BFP-A6079-0241

MELFAテクニカルニュース

表 題 ダミープラグ (2D-DP1) 外観変更のお知らせ

適用機種 SD , Fシリーズ

部品	変更前	変更後
ダミープラグ (2D-DP1)

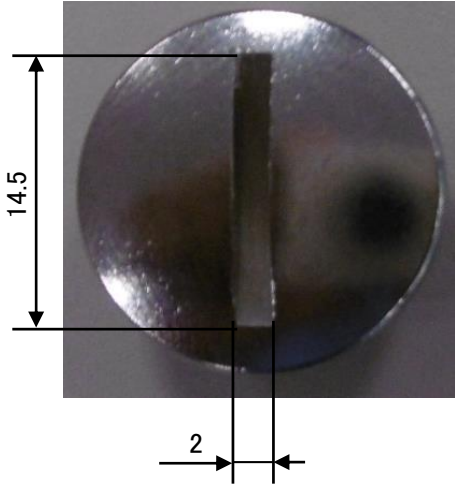
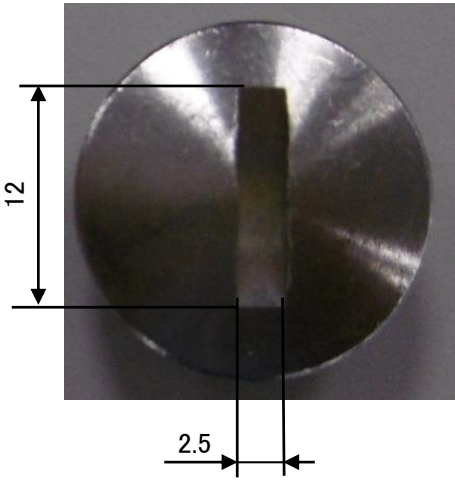
ダミープラグ (2D-DP1) の上部ネジ頭の部品が変更になります。

(1) ネジ頭のすり切りサイズが変更になります。

ネジ頭のすり切りサイズ(幅×長さ(mm))	
現行品	代替品
サイズ: 2×14.5 	サイズ: 2.5×12

(2) ダミープラグ側面よりネジ頭の部品のOリングが見えるようになります。

現行品	代替品
 <p>リングは見えない</p> 	 <p>リングが見える</p>
